Рабочая группа по пассивной безопасности

Глобальные технические правила № 7 ООН (подголовники)

**Предложение по поправке 1 на этапе 2 разработки
Глобальных технических правил № 7 ООН
(подголовники)****Представлено неофициальной рабочей группой по этапу 2
разработки Глобальных технических правил № 7 ООН***

Рис. 1

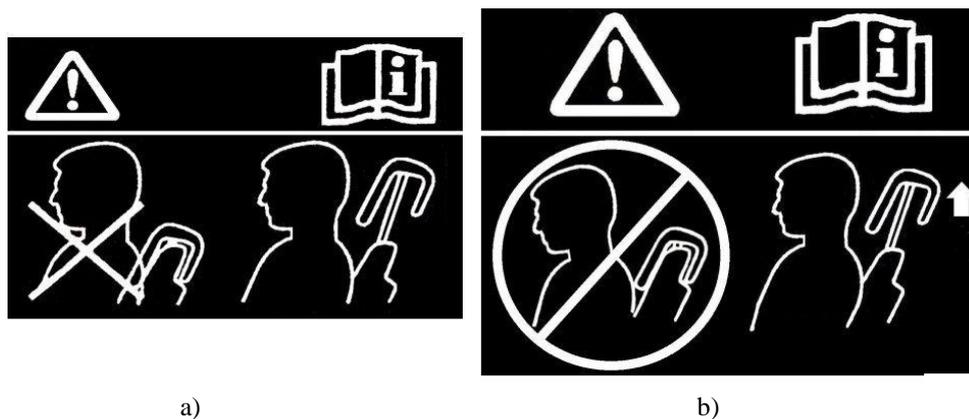
- 5.4.4.5 Для информирования о возможности установки в неиспользуемое положение на подголовник должен наноситься маркировочный знак в виде пиктограммы, которая может включать пояснительный текст. Маркировочный знак должен либо указывать на то, что подголовник находится в неиспользуемом положении, либо содержать информацию, позволяющую пассажиру определить, находится ли подголовник в неиспользуемом положении. Маркировочный знак должен быть прочно прикреплен и расположен таким образом, чтобы пассажир, который садится в машину на соответствующее место для сидения, мог его четко видеть. Примеры возможных схем пиктограмм показаны на рис. 1.

Рис. 1-1
Гониометрия в случае процедуры испытания с использованием устройства,
облегчающего измерение координат

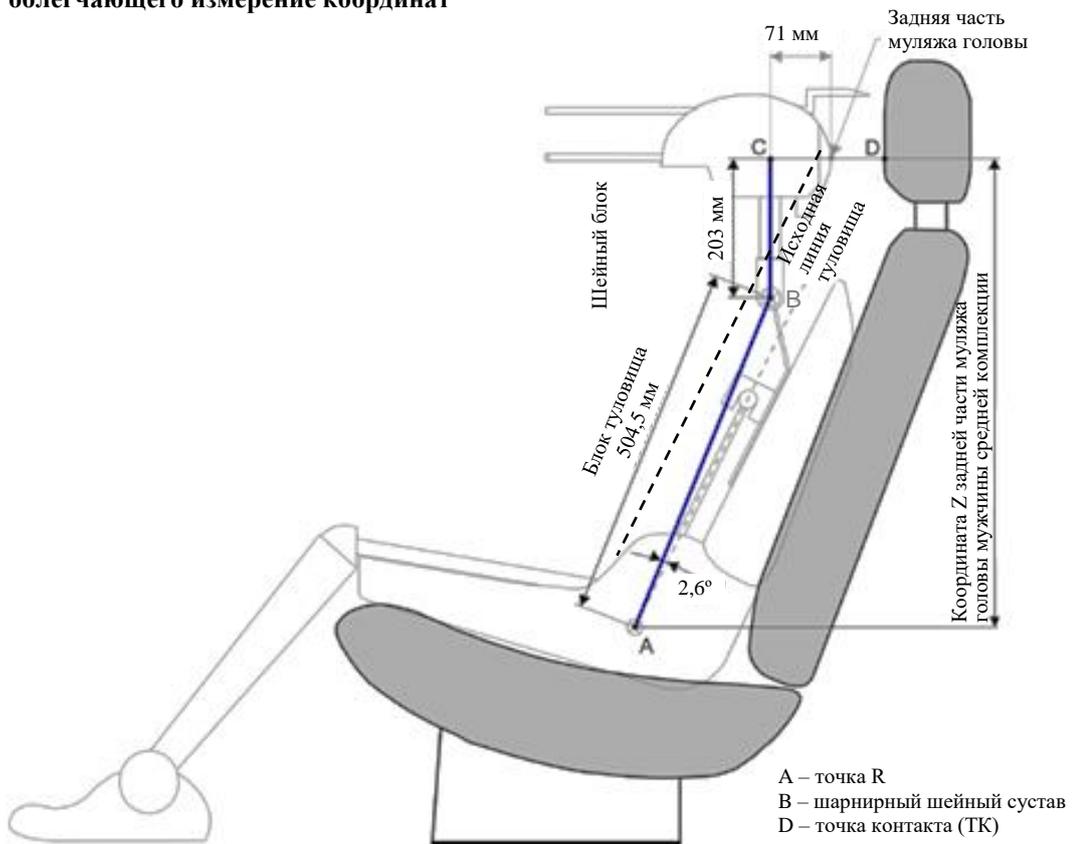
Установить подголовник в самое низкое положение регулировки, предусмотренное для нормального использования, за исключением любого неиспользуемого положения, описанного в пункте 5.4 настоящих Правил.

Высота подголовника в этом самом низком положении использования – это расстояние от точки R, измеряемое параллельно исходной линии туловища и ограничиваемое линией, перпендикулярной исходной линии туловища с пересечением в точке ТП (ТП, определенная для максимальной высоты подголовника в соответствии с пунктом 2.3.3 настоящего приложения).

Рис. 2-1

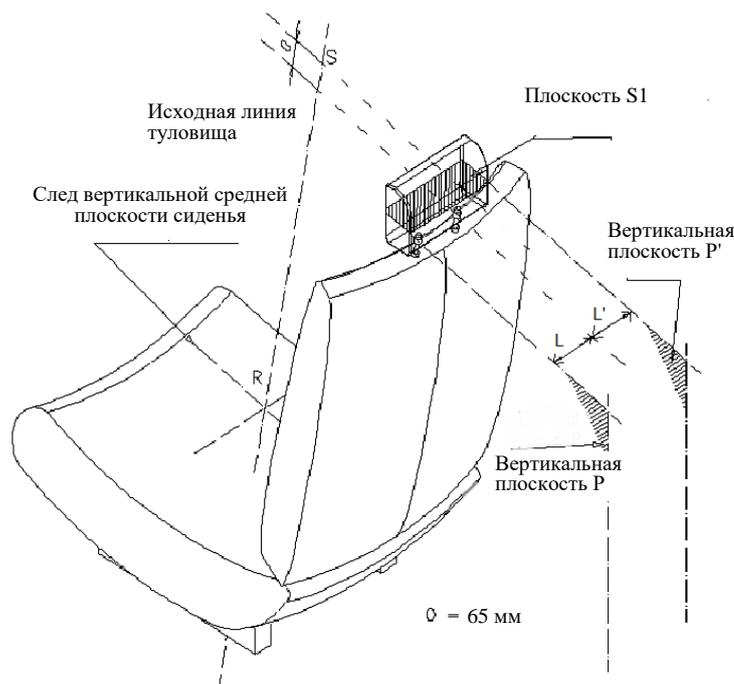
- 2.2 Плоскость S1 перпендикулярна исходной линии и расположена на 65 ± 3 мм ниже **фактического** верха подголовника.
 - 2.3 Плоскости P и P' представляют собой вертикальные продольные плоскости, проходящие по касательной к каждой стороне измеряемого подголовника.

- 2.4 Затем определяется расстояние L и L', измеряемое в плоскости S1, между вертикальной продольной плоскостью, проходящей через исходную линию туловища, и вертикальными продольными плоскостями P и P'.

Рис. 8-1

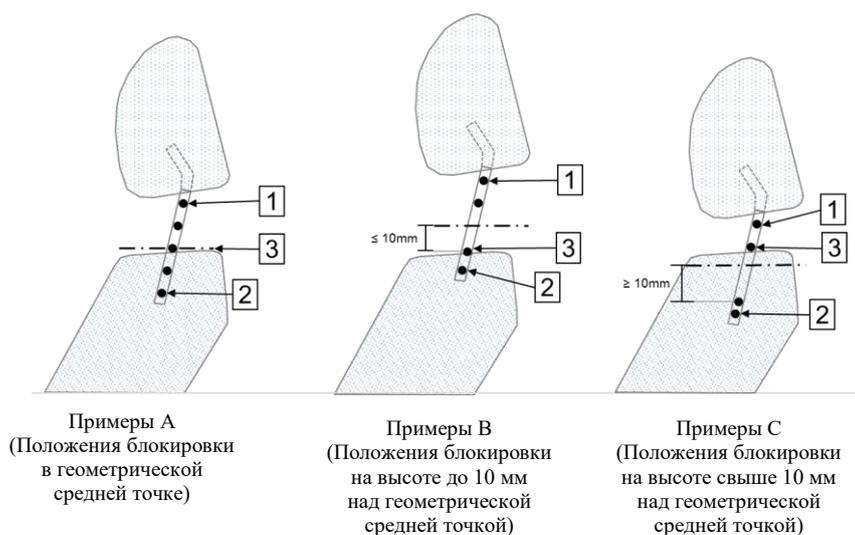
- 1: Подголовник в самом низком положении.
 2: Подголовник в самом высоком положении.
 3: Испытательное положение.
 — — — Горизонтальное среднее положение между самым низким и самым высоким положениями подголовника.

Если подголовник предусматривает регулировку в переднем–заднем направлении с возможностью блокировки, то его устанавливают в положение, соответствующее средней точке. При наличии положения блокировки в пределах 10 мм вперед по горизонтали от геометрического среднего положения его принимают за испытательное положение. Если же положения блокировки в пределах 10 мм вперед по горизонтали от геометрического среднего положения не существует, то за испытательное положение принимают положение блокировки, следующее на одну позицию назад, как показано на рис. 8-1.

Рис. 40-19-1

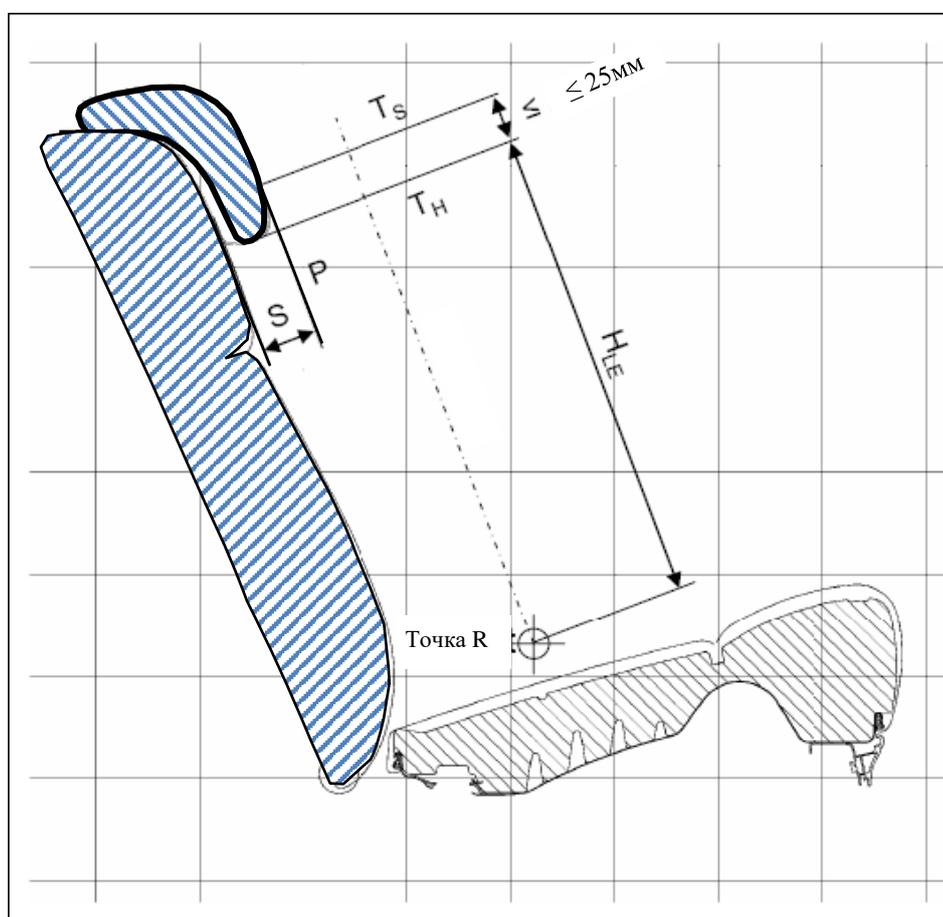
- 4.2.3 P представляет собой линию, параллельную линии туловища, которая пересекается с подголовником на уровне T_S .
- 4.2.4 T_H представляет собой линию, перпендикулярную линии туловища и касательную к нижнему краю подголовника.

- 4.2.5 T_S представляет собой линию, параллельную линии T_H и отстоящую от нее на 25 мм.
